ANREGUNG FÜR DEN VERKEHRSAUSSCHUSS 14.2.2006

Gegenstand: **Veränderung Bodenmarkierung im Bereich Hofer Markt Brandmayerstraße**

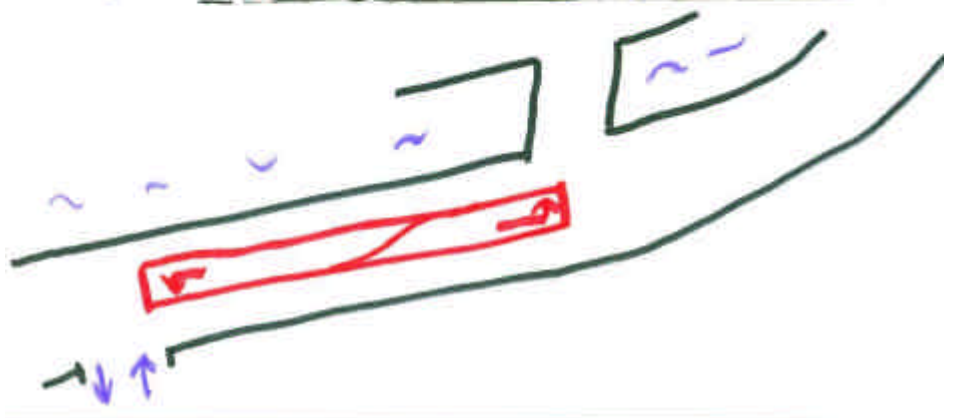
Die vorhandene Bodenmarkierung mit einem Abbiegestreifen Richtung Hofer-Markt in Fahrrelation Weidling verschärft das Problem des Abbiegens über die Brücke in die Metzgergasse und in das Wohngebiet Felderstr., Mittelstr. und Klosterneuburger Gasse, wenn man Richtung Bahnhof Weidling fährt.

Grobskizze des derzeitigen Markierungszustandes. Abbiegen zu Hofer Markt leicht möglich, Abbiegen Richtung Metzgergasse nur schwierig.

Grobskizze einer veränderten Bodenmarkierung, wo eine Abbiegespur für beide Abbiegerelationen vorgesehen ist.

KundInnen, die jetzt vom Hofer kommend in diesen Wohnbereich fahren wollen, tun sich ziemlich schwer und halten den Verkehr in Relation Weidlinger Bahnhof auf. Dieses Abbiegen ins Wohngebiet wird aufgrund der Einkaufsmöglichkeit jetzt verstärkt in Anspruch genommen - wiederholte persönliche Beobachtung - ich rege daher an, im Bereich zwischen Hofermarkt-Ausfahrt und Brücke in die Metzgergasse den Mittelstreifen so zu gestalten, wie er auf der unteren der beiden Skizzen dargestellt ist.
